Análisis del Recurso de Reconsideración presentado por ENEL Distribución Perú S.A.A. contra la Resolución N° 179-2018- OS/CD

Lima, enero de 2019

El 17 de noviembre de 2018 se publicó la Resolución N° 179-2018-OS/CD (en adelante “Resolución 179”), mediante la cual se aprobó la nueva Base de Datos de los Módulos Estándares de Inversión para Sistemas de Transmisión (en adelante “BDME”).

El 07 de diciembre de 2018 la empresa ENEL Distribución Perú S.A.A. (en adelante “ENEL DISTRIBUCIÓN”) interpuso, ante la presidencia del Consejo Directivo de Osinergmin, recurso de reconsideración contra la indicada Resolución 179, en el que solicita se declaren fundados seis (06) extremos.

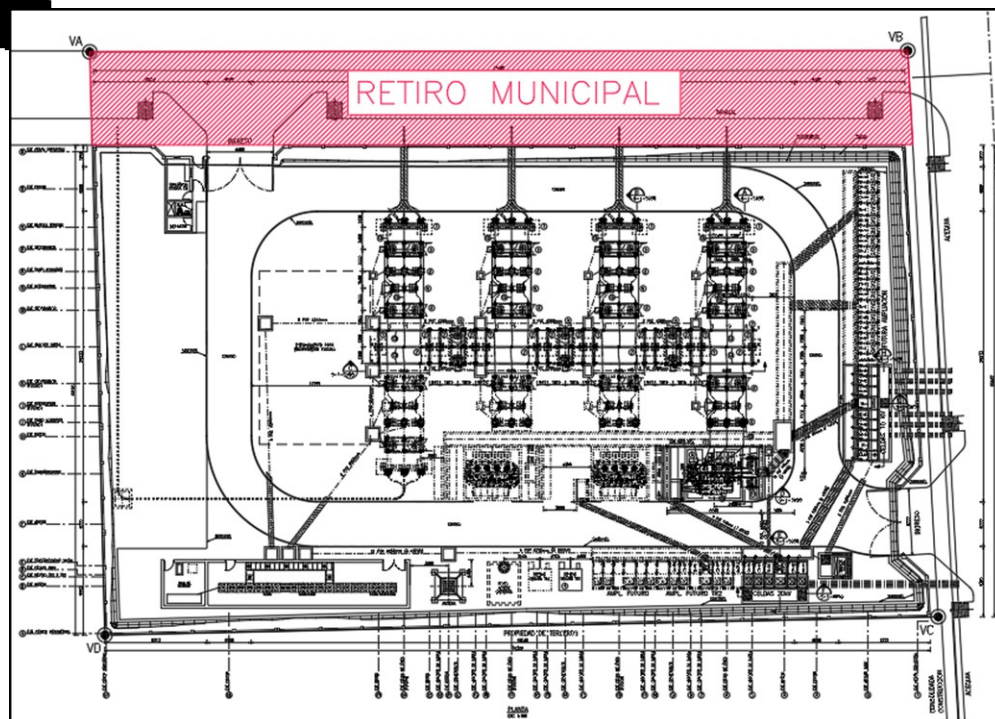
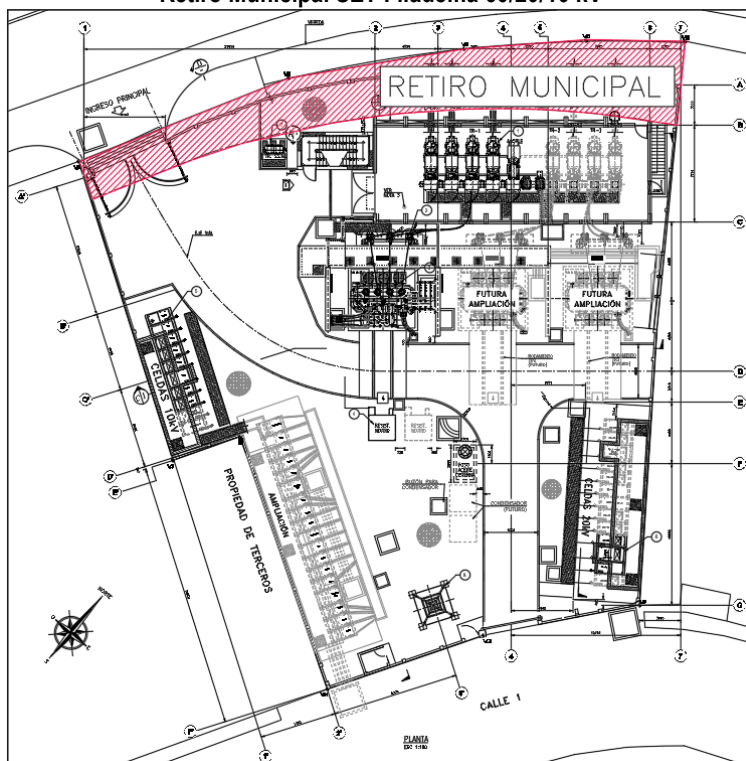
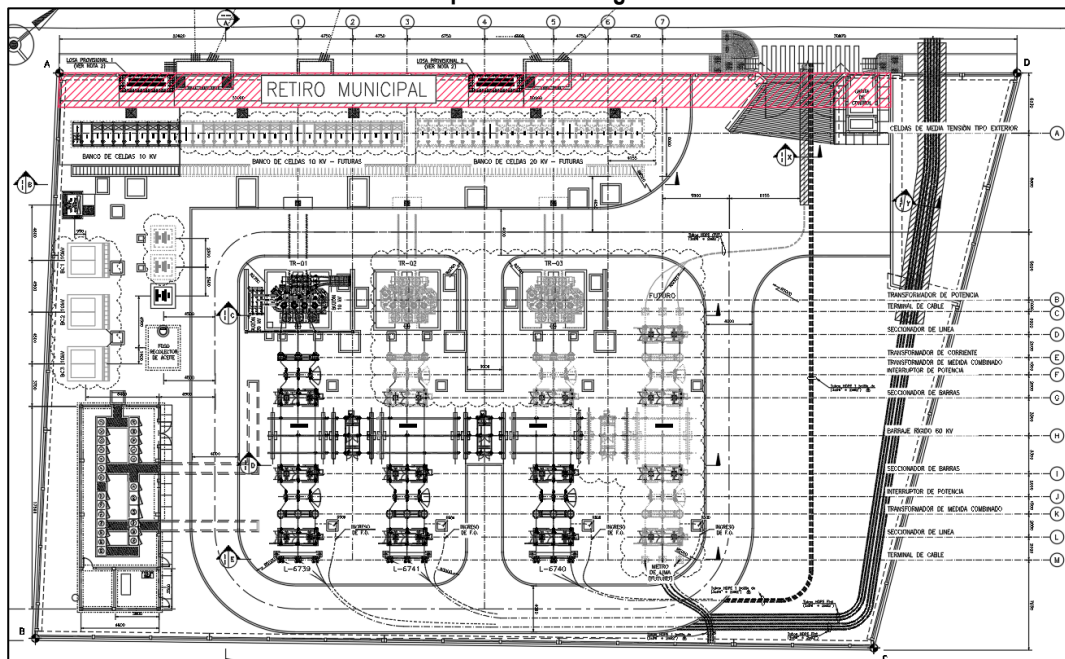
ENEL DISTRIBUCIÓN señala que, debido a que las subestaciones de energía eléctrica tienen la necesidad de desarrollarse en las inmediaciones de los centros de carga, estos usualmente se encuentran en zonas urbanas de alta densidad, por lo que los espacios son reducidos y tienen restricciones o exigencias por parte de las autoridades locales, debiendo respetar los parámetros urbanísticos y el catastro urbano proyectando en el periodo de duración de las instalaciones (usualmente proyectadas a 30 años), por lo que dentro de los requisitos impuestos por la autoridad local, se requiere incluir en el área de desarrollo de la subestación el “**retiro municipal**”, para aquellas instalaciones que colinden con avenidas que tienen ampliaciones previstas en los años próximos, este retiro debe de considerarse según lo que este previsto en el catastro proyectado, usualmente de 5,0 m o según la exigencia de cada municipalidad.

Además, señala que en la Figura N° 2.6, 2.7 y 2.8 se muestra el área contemplado como retiro municipal a solicitud de la municipalidad en la construcción de dos subestaciones propiedad de ENEL.

Finalmente, la recurrente solicita considerar como parte de la determinación del área que ocupa una subestación, el retiro municipal requisito de las municipalidades para toda construcción proyectada, teniendo en cuenta el catastro y la previsión de las ampliaciones de vías de tránsito en el interior del casco urbano.

Al respecto, de la revisión de la información remitida por ENEL DISTRIBUCIÓN, se debe indicar que, no se encuentra nuevas pruebas o sustentos que modifiquen lo indicado en la respuesta a las observaciones presentadas a la prepublicación de la nueva BDME, sobre ello, a continuación, se recalca lo mencionado en su oportunidad:

“Las normas sobre Retiro Municipal pretenden acoplar los espacios públicos y mitigar el riesgo para el personal ajeno a la operación con respecto a las partes energizadas de la subestación. En estos casos, según el criterio de la municipalidad, es probable que vías perimetrales o muros de cerramiento sean suficientes para conformar la división requerida.

Se reconoce que estas consideraciones quedan expuestas a las subjetividades de la municipalidad y por lo tanto no es posible establecer un estándar a nivel nacional.

Es importante resaltar que las áreas extendidas asociadas al Retiro Municipal no contienen obras de infraestructura, como conexiones al Sistema de Puesta a Tierra, estructuras de mejoramiento, sistemas de drenajes o vías, obras que se asocian con el concepto de Obras Comunes, destinadas a las áreas del patio de llaves y transformación, vías de rodamiento, muros cortafuegos, bancos de reserva e instalaciones asociadas.”

Sin perjuicio de lo antes señalado, el reconocimiento de las áreas de los retiros municipales realizados en la construcción de las subestaciones se reconocerá como parte de los terrenos necesarios para las nuevas subestaciones, siendo debidamente sustentados en el proceso de “Liquidación Anual de los Ingresos por el Servicio de Transmisión Eléctrica del SST y/o SCT”, conforme se ha realizado en anteriores oportunidades.

Por lo tanto, la observación planteada en el presente extremo, al carecer de nuevo sustento no se considera en la estructura de la BDME.

Figura N° 2.9
Retiro Municipal Propuesto para una SE en 60 kV

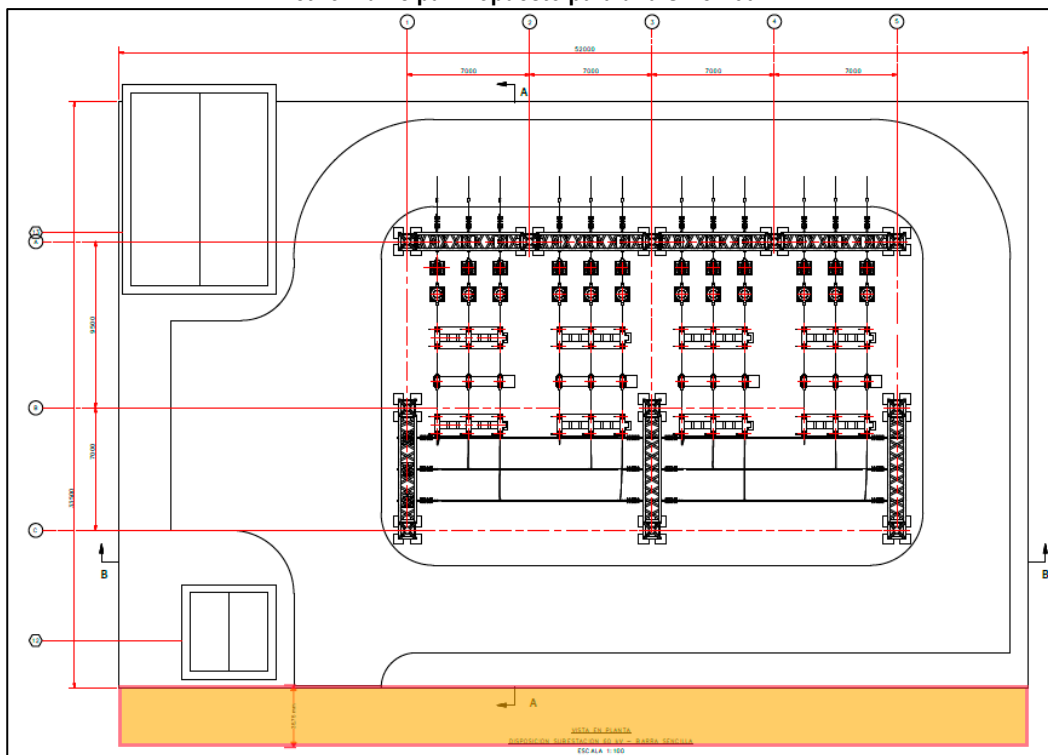
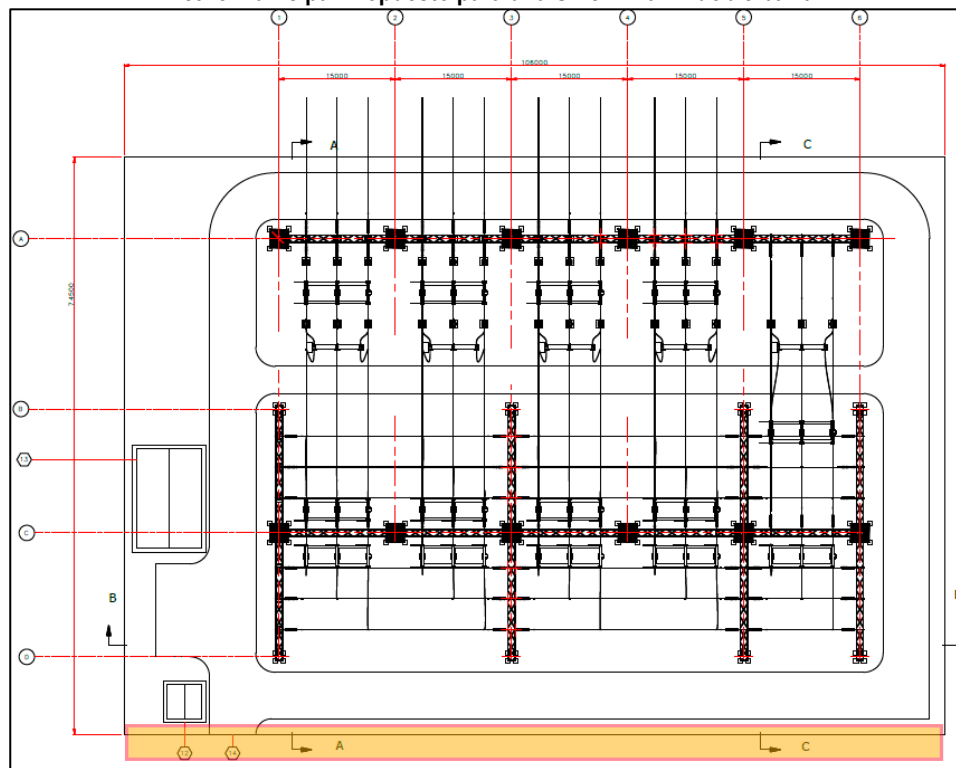
Asimismo, en la Figura N° 2.9 se muestra el esquema básico de una subestación en 60 kV en el cual no se contempla este retiro, que se indica como el área sombreada.

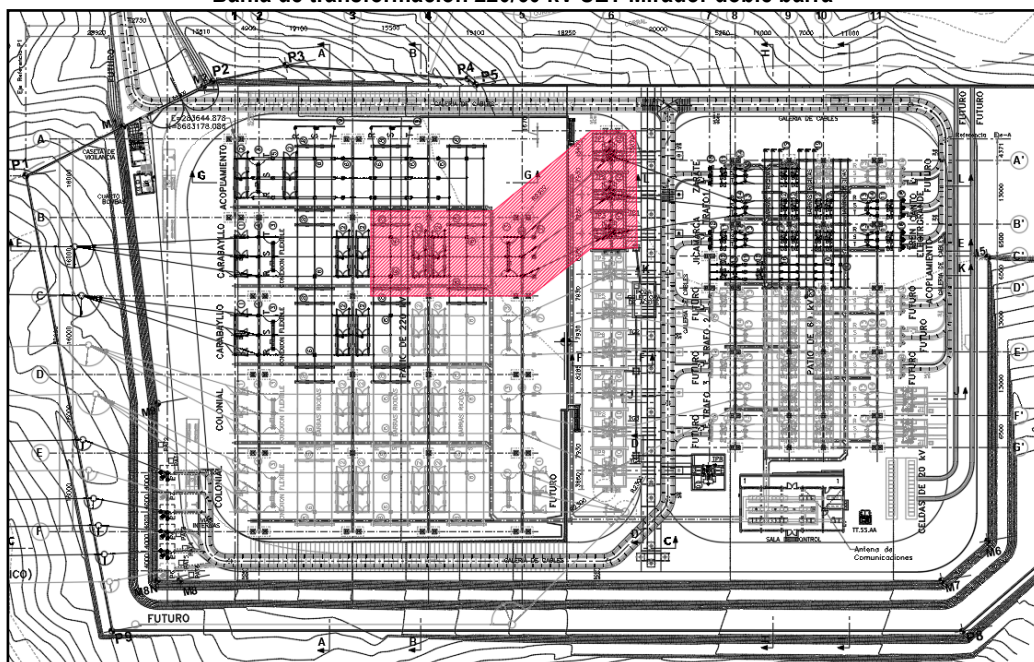
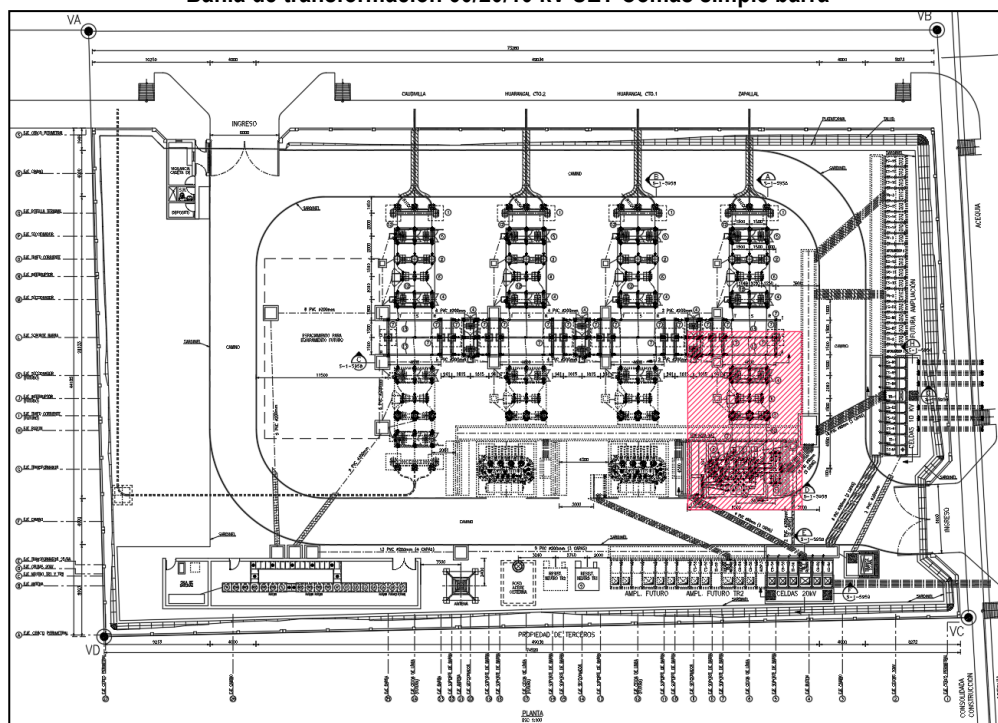
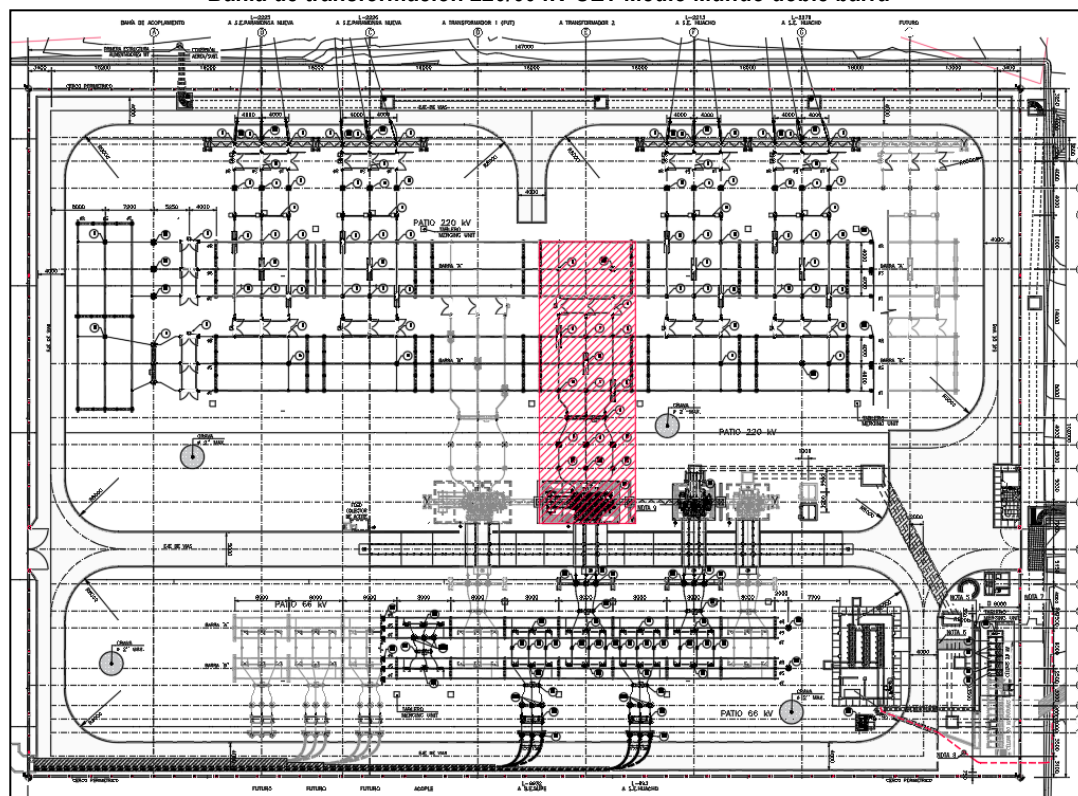
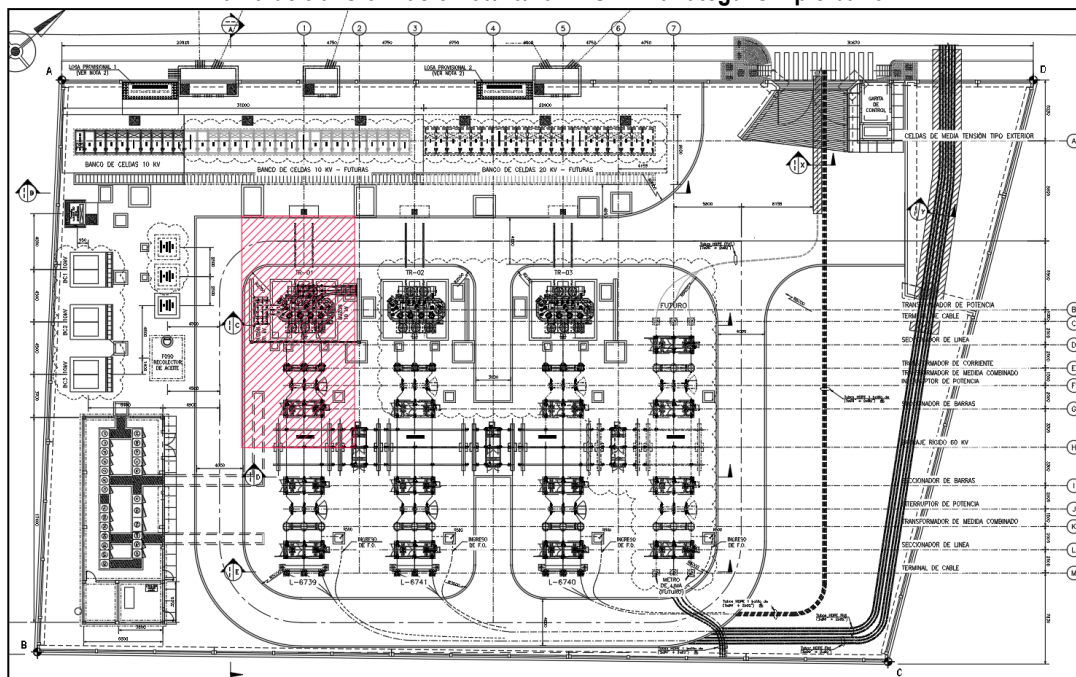
ENEL DISTRIBUCIÓN señala que, en los proyectos de subtransmisión y distribución se tienen previstas celdas de transformación AT/MT debido a que la finalidad de las subestaciones es atender la demanda de los centros de carga dentro del área de concesión de la empresa distribuidora, por lo que el área contemplada para la construcción de las subestaciones debe de considerar las celdas correspondientes y no limitarse al patio de llaves de celdas de línea y acoplamiento.

En las figuras 2.14, 2.15, 2.16 y 2.17, se muestran esquemas típicos en las subestaciones construidas dentro del área de concesión de ENEL.

Finalmente, la recurrente solicita que se considere como parte de la determinación del área que ocupa una subestación, el de las bahías de transformación, así como vías de rodamiento y muros cortafuegos y no solo el patio de llaves como se muestran en los esquemas básicos propuestos.

Al respecto, se ha revisado la información remitida por la recurrente, de la que se debe señalar que, la solicitud no hace referencia a los planos justificativos ni a la información con la cual se sustenta y justifica la publicación de la BDME, en donde se reconocen y adicionan áreas para la transformación y sus obras asociadas.

Asimismo, sobre lo señalado por ENEL DISTRIBUCIÓN, se debe indicar que, las áreas propuestas en los esquemas justificativos usados de base para la estructura de la BDME, consideran para las áreas de obras comunes el espacio suficiente para albergar transformadores, cimentaciones, muros cortafuegos y vías de rodamiento. Además, se precisa que, las Celdas en sí mismas no contienen más equipos de maniobra, medida y protección (pararrayos) que los asociados a una Línea de Transmisión.

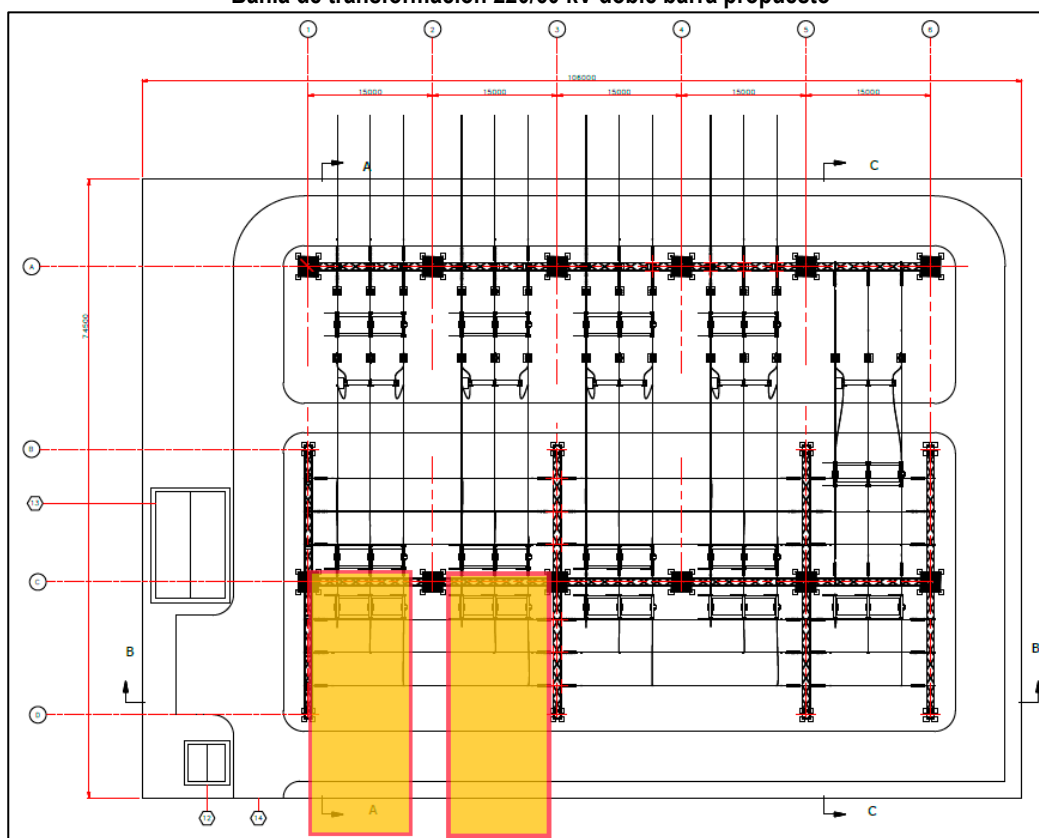
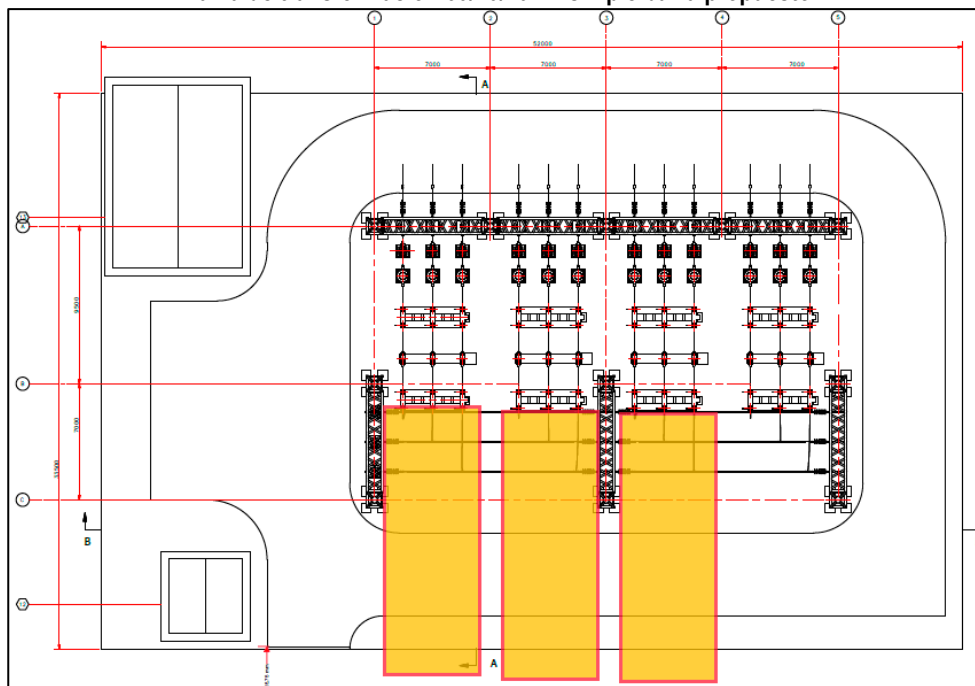
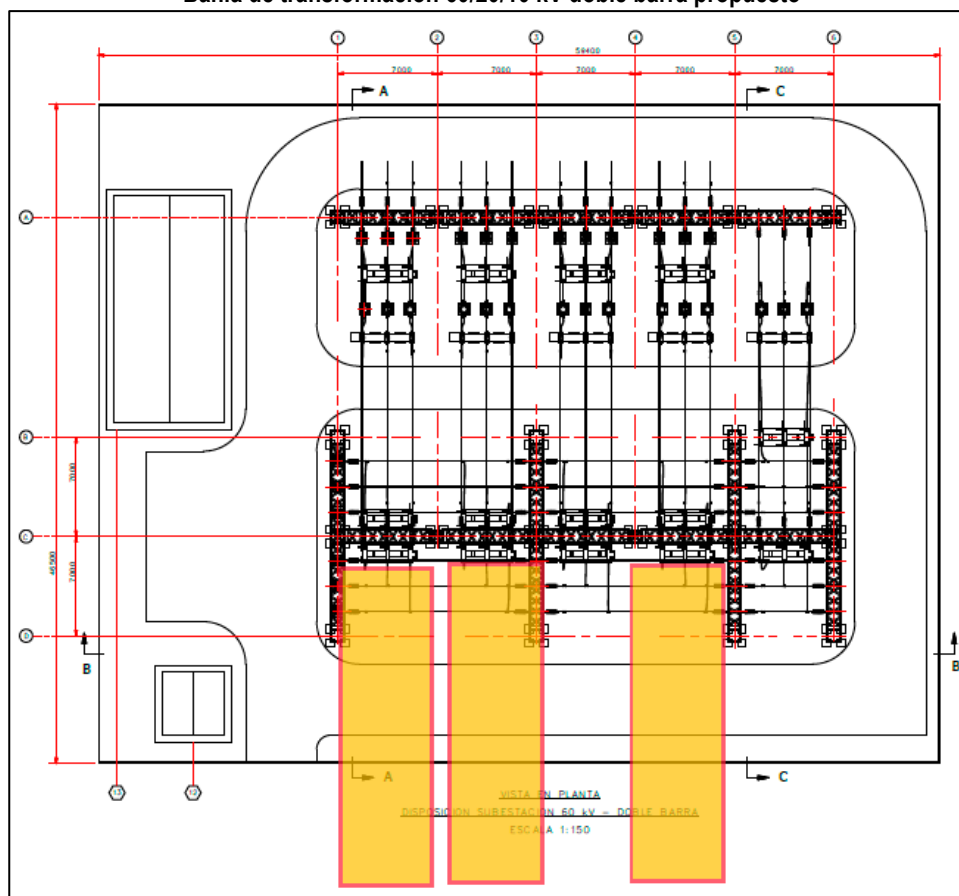
En las figuras 2.18, 2.19 y 2.20 se muestran los esquemas propuestos en los que hace falta el área necesaria para las celdas de transformación.
